OGGETTO: Progetto denominato: “*Impianto Idroelettrico di Campiglia Cervo*”, in Comune di Campiglia Cervo (BI) e, per opere di compensazione, in Comune di Rosazza (BI), parzialmente in S.I.C. IT1130002, sottoposto a fase di Valutazione d’Impatto Ambientale ai sensi D. Lgs. 152/06 e ss.mm.ii. art. 27 bis (nonché art. 29 comma 2 lett.re “a”+”b” e comma 3): procedura di valutazione V.I.A. delle difformità nella realizzazione del progetto precedentemente autorizzato con Determinazione Dirigenziale Provincia di Biella n. 353 del 19.03.2015 e successive –  
**Richiesta chiarimenti/integrazioni, ai sensi D. Lgs. 152/06 ss.mm.ii. art. 27 bis comma 5.**

**QUESTIONE n. 1** - L'impianto in esame, collocato sul T. Concabbia, dalla Relazione Tecnica risulta avere le seguenti caratteristiche:

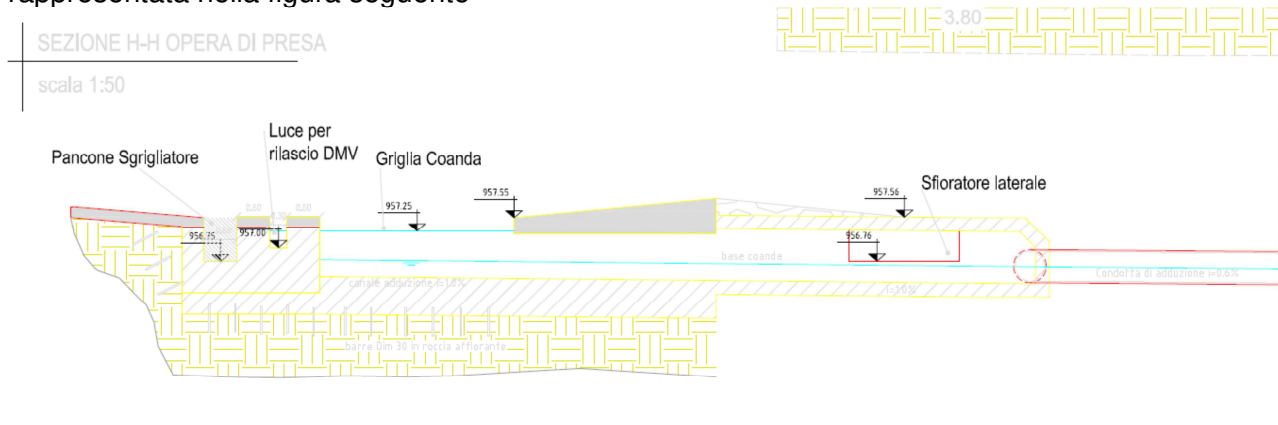
La traversa è a trappola di tipo a griglia: è stato realizzato un passaggio ittico posizionato sul T. Cervo in Comune di Rosazza anziché sull'opera di presa. L'opera di presa sul T. Concabbia è rappresentata nella figura seguente

I dati surriportati non sono coerenti con quanto riportato nell'elaborato RDMAA "Relazione Tecnica di Monitoraggio Ante Operam" e nell'elaborato RDP "Rapporto di Prova".

La "SIPEA" S.r.l. provveda – in sede di chiarimenti – ad indicare in maniera inequivocabile i parametri di progetto risolvendo le incongruenze suindicate.
